Betr: Überprüfung und ggfls. Stopp des **Weilertunnels** an der **B 19**
in **74523 Schwäbisch Hall** – Einsparung von 80.000.000 €

Weilertunnel: Anschlüsse

1. Südwestportal – Scharfes Eck:

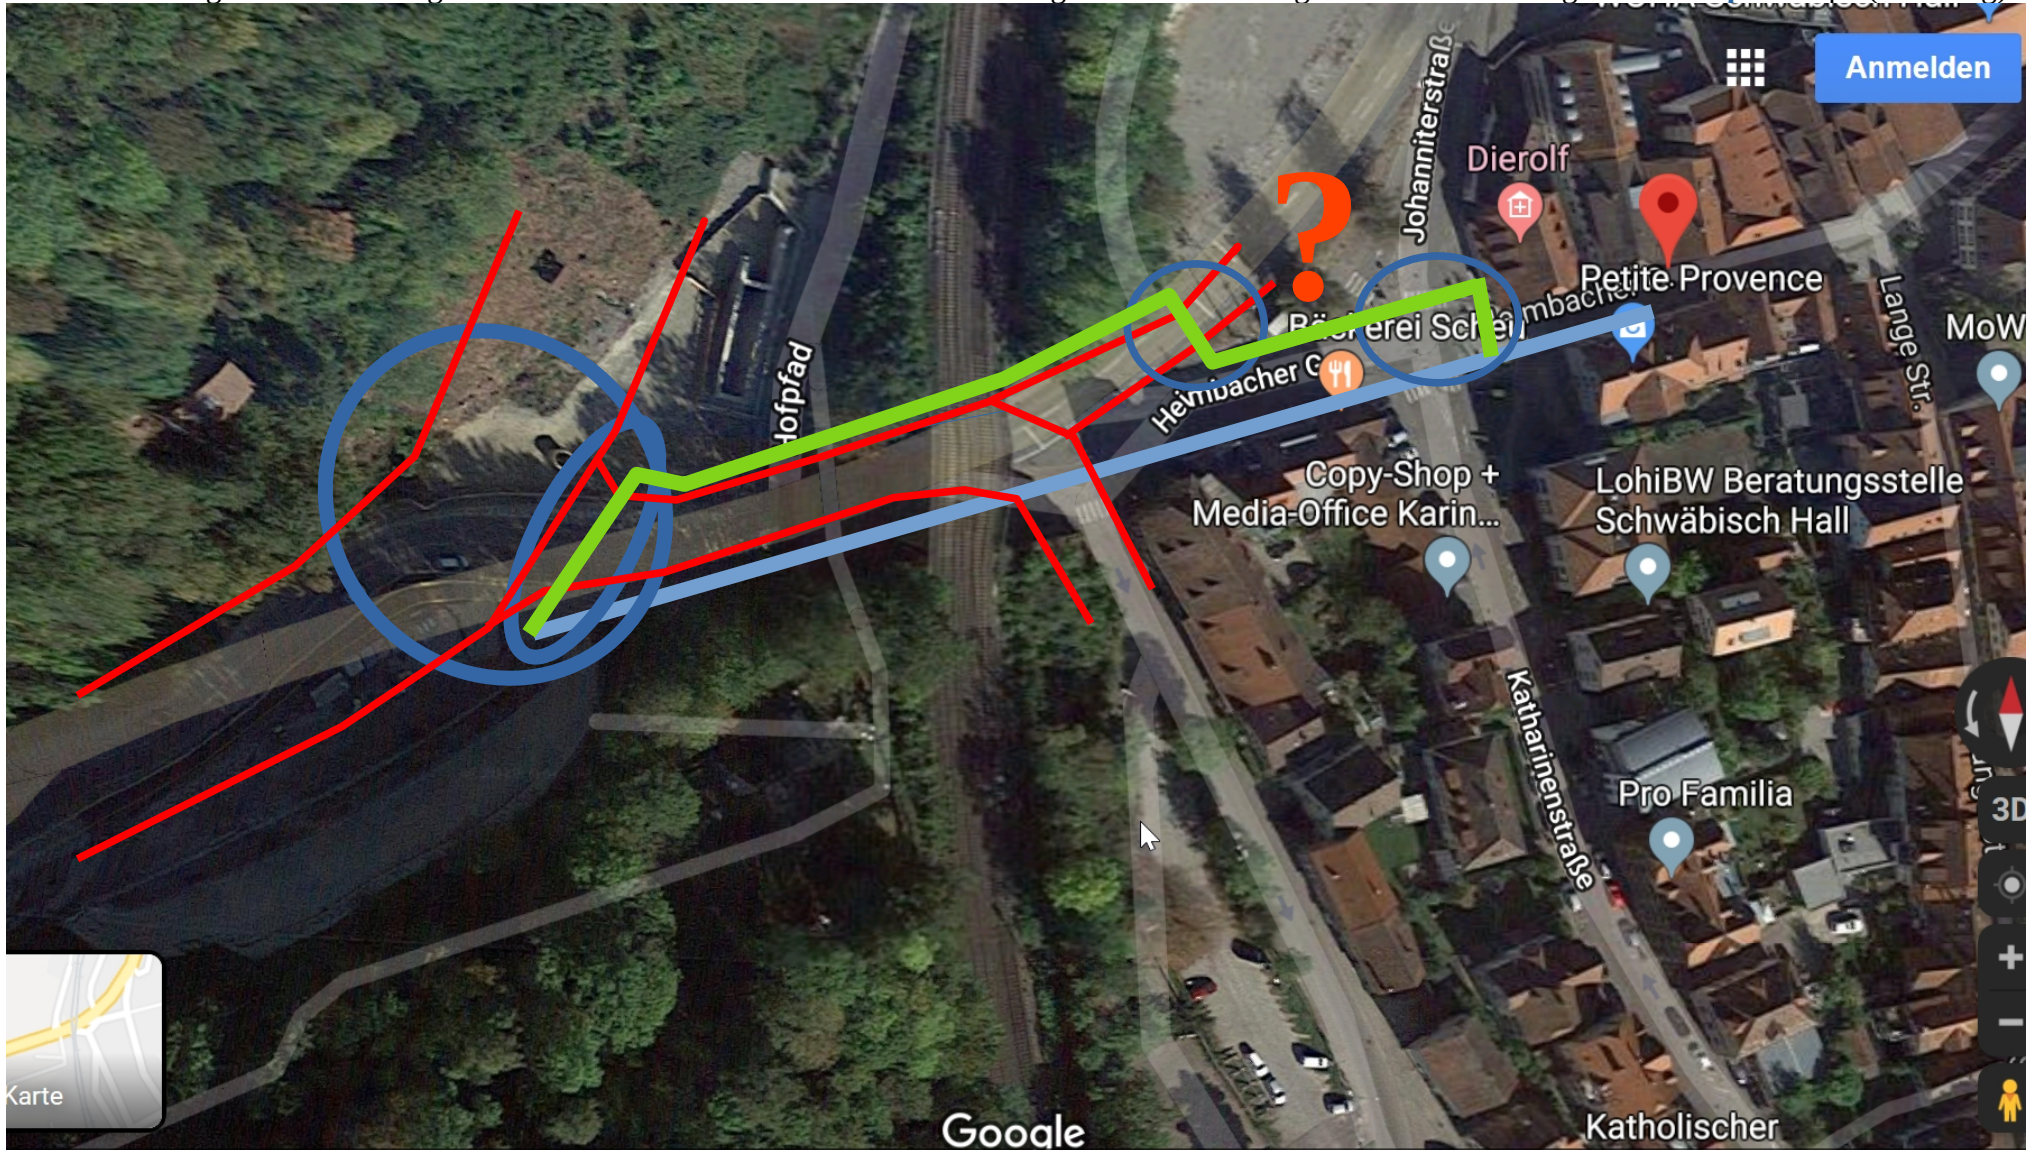
Das soll nach dem Bau des Weilertunnels nicht mehr möglich sein. Der Radverkehr wird gemeinsam mit dem Fußverkehr **deutlich umwegig** und über mindestens eine **große neue Ampelkreuzung** geführt werden mit der entsprechenden **Wartezeit**.

Auch am anderen Ende des Tunnels wird es für den Radverkehr zu einer Verschlechterung kommen. Auch an dieser Stelle ist eine **große Ampelkreuzung** geplant, so dass jeder querende RadfahrerIn erst an der Ampel "Grün" anfordern muss, um queren zu können. (Oder man benutzt die Unterführung und muss sein Fahrrad die Schienen hoch- bzw. runterschieben.)

Rot: Zukünftige Straßenführung **Hellblau:** bestehende Fuß- und Radverbindung **Grün:** Zukünftige Fuß- u Radführung **Fette Ellipse:** Ampel(kreuzung)

2. Nordostportal – Gottwollshäuser Steige

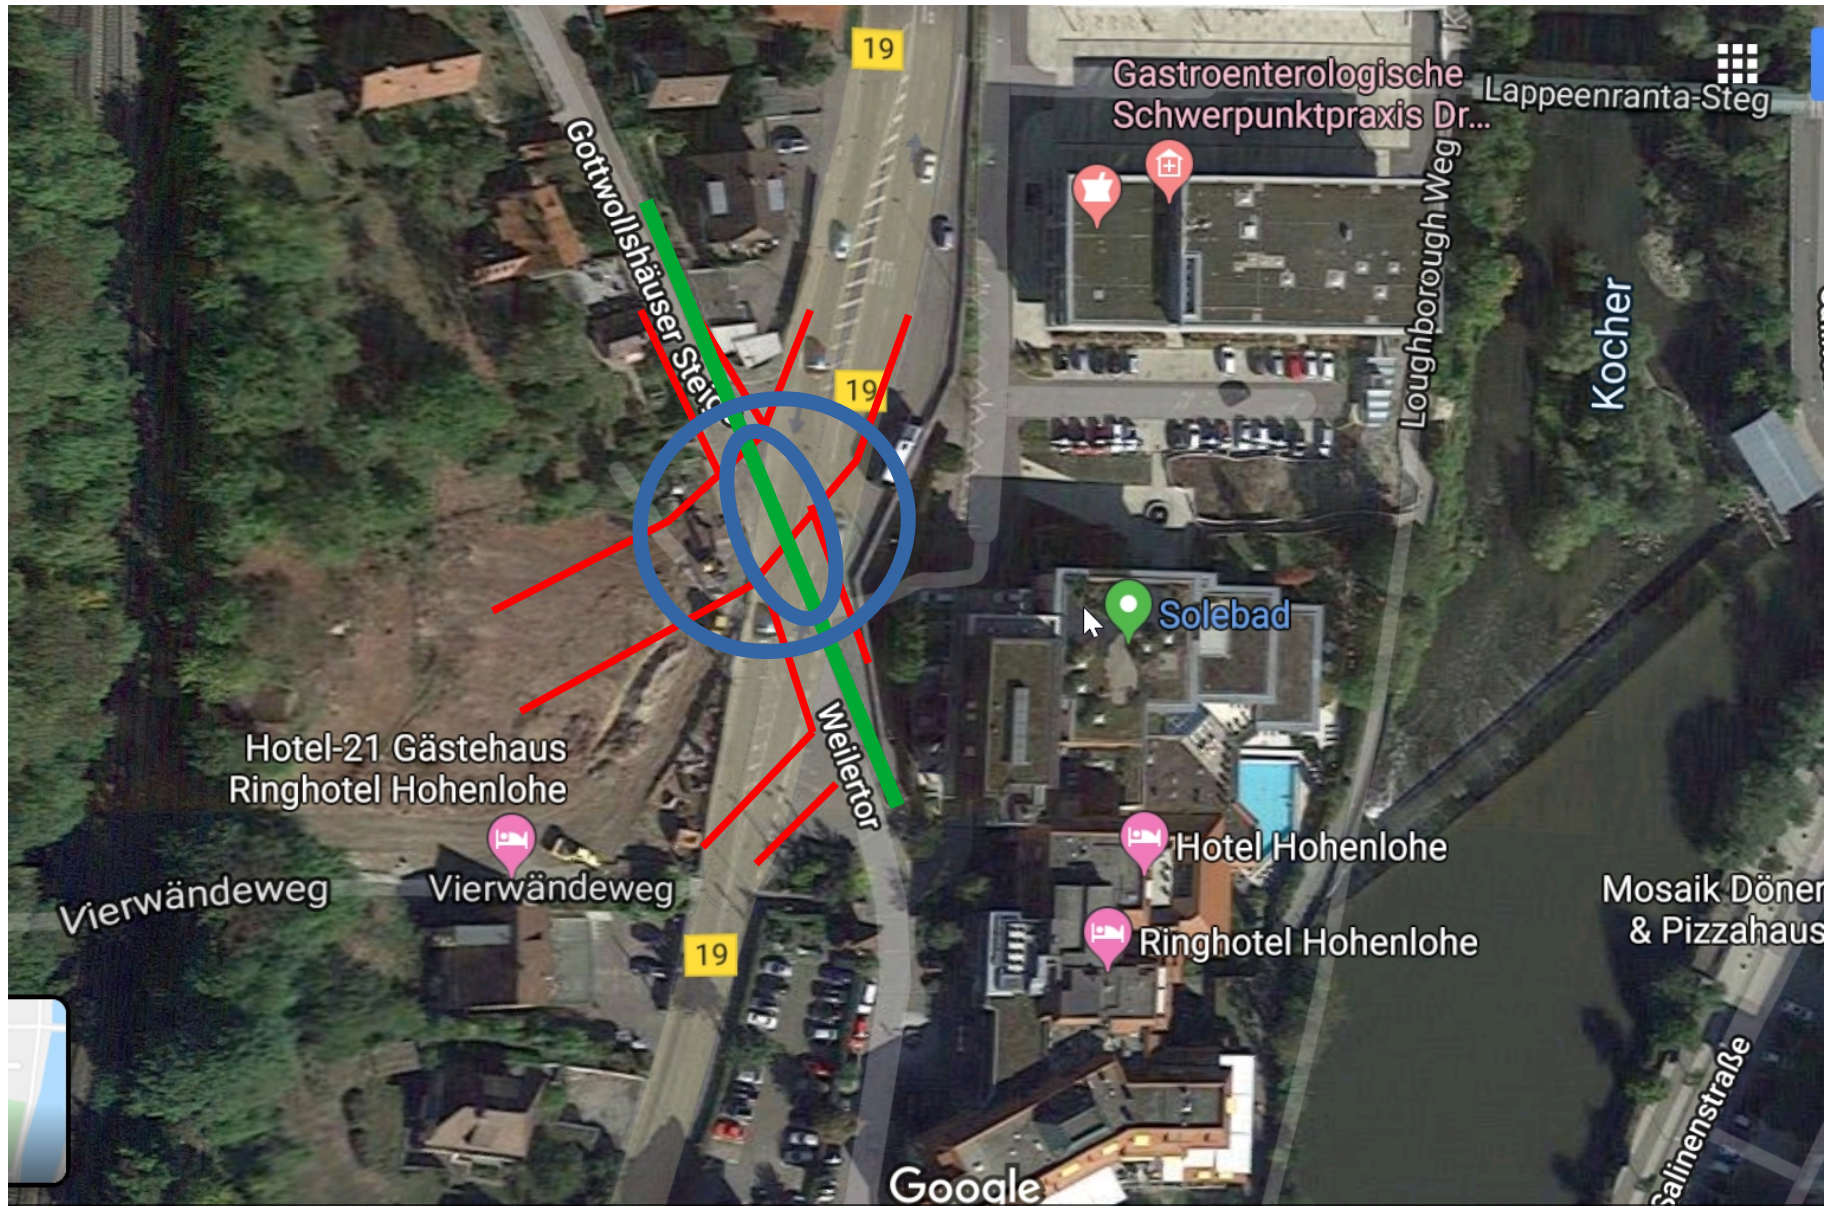
Grün: Heutige und zukünftige Radverbindung (zukünftig mit Ampel) Leider wohl **nicht** für Rollstuhl + Rollator + Kinderwagen (nur über Treppe!) ?

Verlauf der B 19 und tatsächlicher Verkehr auf Neubaustrecken bei SHA

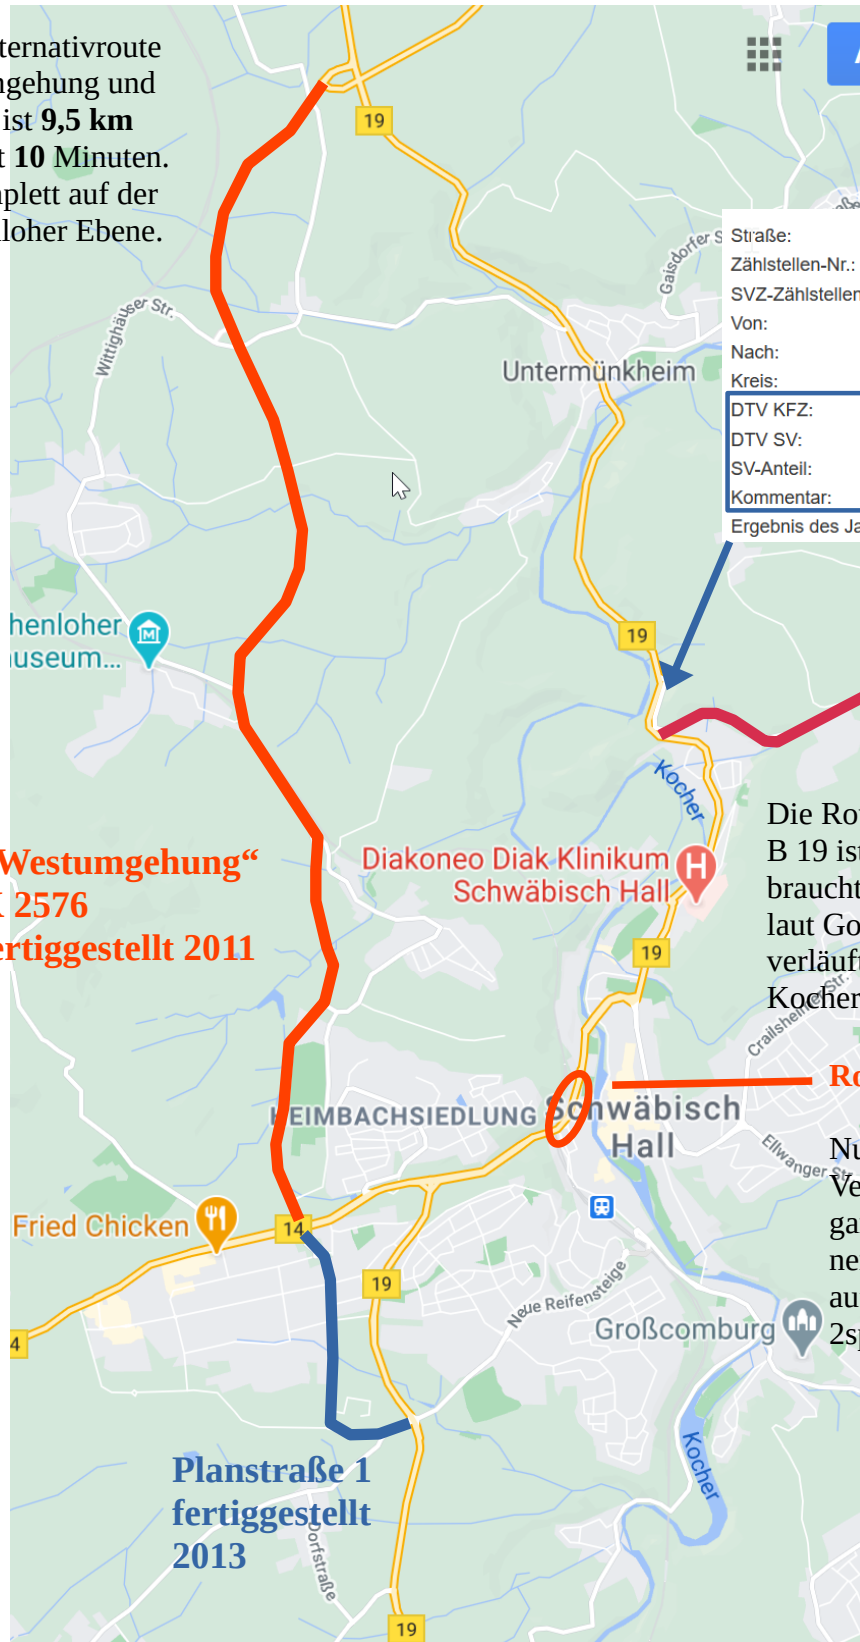
Die rot-blaue Alternativroute über die Westumgehung und die Planstraße 1 ist **9,5 km** lang und braucht **10 Minuten**. Sie verläuft komplett auf der Höhe der Hohenloher Ebene.

Die Route über die
B 19 ist **10,5 km** lang,
braucht **14 Minuten**
laut Google und
verläuft durch das
Kochertal.

Rote Ellipse
Weilertunnel:
Nur noch **lokaler**
Verkehr – der fließt
ganztätig ohne
nennenswerten Stau
auf bestehender
2spuriger Straße!

Der gesamte Durchgangsverkehr von der offiziellen B 19 verläuft jetzt komplett auf der Höhe aus Richtung Gaildorf (von Süden) auf B 19, zweigt dann in die blaue Planstraße 1 („Dr. Max-von-Bühler-Straße“) ein, quert die B 14 und fährt weiter über die rote Westumgehung/K2576, um dann weit nördlich von Untermünkheim auf der Höhe wieder in die B 19 einzumünden (weiter zur A 6). Das komplette Kochertal und Schwäbisch Hall wird dadurch umfahren.
